Vår ref.:
5122401/Endringssøknad

Lindås kommune - Vassdragskonsesjon Industrivannforsyning til Mongstad.

Endringssøknad ledningstrase og pumpestasjon fra Tykkhellervatn.

Figur 2. Trase endringssøknad for ledning fra Tykkhellervatn til Syslak og plassering av pumpestasjon ved sørenden av Tykkhellervatn.

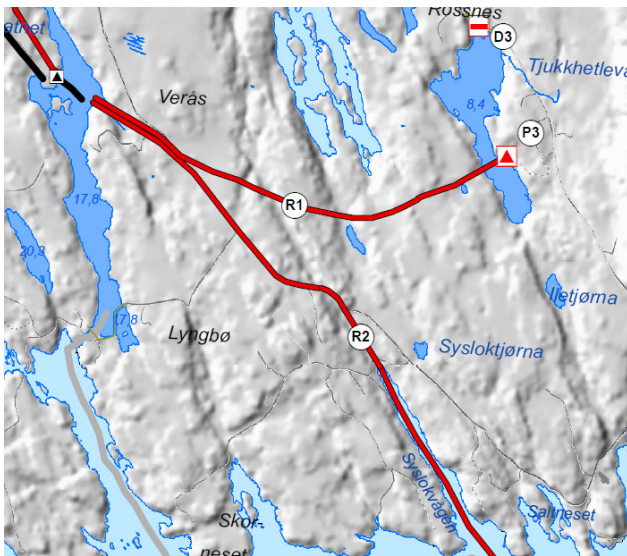
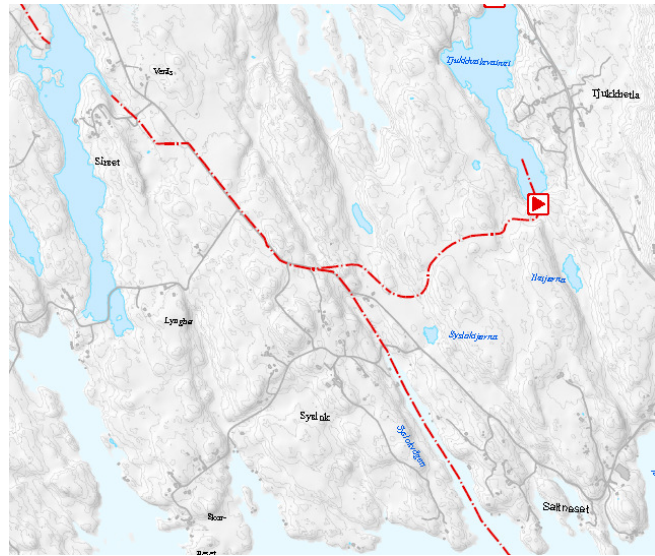
I forbindelse med en mer detaljert gjennomgang og vurdering av ledningstraseer ønsker Lindås kommune å endre omsøkt trase for industrivannledning mellom Tykkhellervatn og Syslak, herunder også ny plassering av pumpestasjonen, jf. figur 1 og 2 under.

Begrunnelsen for søknaden er at ledningstraseen til dels er ufremkommelig og går gjennom et område med mange forkastningssoner (forsenkninger og høydedrag) på tvers av ledningstraseen som vanskeliggjør kryssing med pumpeledningen. Etablering av grøft og legging av ledning her vil derfor medføre store terrenginngrep i anleggsperioden og skape store sår i landskapet.

Den nye traseen som det søkes om, er lagt i et område som gjør det enklere for tilkomst med anleggs-maskiner og som i stor grad gjøre det mulig å følge terrengets formasjoner bestående av bart fjell/åpen fastmark og noe myr. Lengden blir totalt sett noe kortere enn opprinnelig trase.

Som en følge av endret ledningstrase søkes det samtidig om ny plassering av pumpestasjonen (P3) ved sørenden av Tykkhellervatnet med inntaksledning som vist på kartskisse i figur 2. Tilkomst til pumpestasjonen vil skje via privat veg som må forlenges ca. 150 m. Vegen går i hovedsak gjennom skogbevokst område og et kort stykke innmarksbeite.
